Naše značka
TOÚ/012-24/Ko

Vysvětlení, změna č. 2 zadávací dokumentace k veřejné zakázce na stavební práce „III/30011 Dvůr Králové nad Labem – Zálesí – Doubravice, 1. etapa (km 1,378 00 – 2,225 00)“.

D1.2.1.5.-Příčný a podélný řez mostu

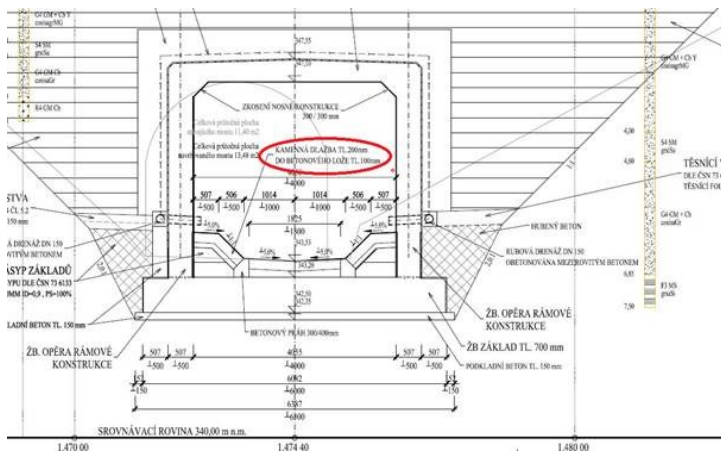
Dotaz č.2:

SO 201 položka č. 35 - rozpor medzi výkazom výmer a výkresovou časťou. Žiadame zadavateľa o zjednotenie.

35	465512		DLAŽBY Z LOMOVÉHO KAMENE NA MC kámen tl. 250 mm do bet. 150 mm vč. spárování opevnění koryta $16,6*(1,8+2*0,5+2*0,65)*0,2=13,612$ [A] skluzu $(15,0+3,0+1,8+5,5+15,0+5,0+1,8+5,6+16,0+3,0+1,8+6,0)*0,6*0,2+(12,57+15,57)*0,35*0,2=11,510$ [B] opevnění svahu $0,2*(1,5*17,5+1,2*15,5+1,5*19,5+3,6*17,5)=27,420$ [C] Celkem: A+B+C=52,542 [D]	M3	52,542
----	--------	--	---	----	--------

Dotaz č. 2

Odkaz v pol. č. 465512 se v souladu s výkresovou dokumentací mění na „kámen tl. 200 mm do betonu tl. 100 mm“.
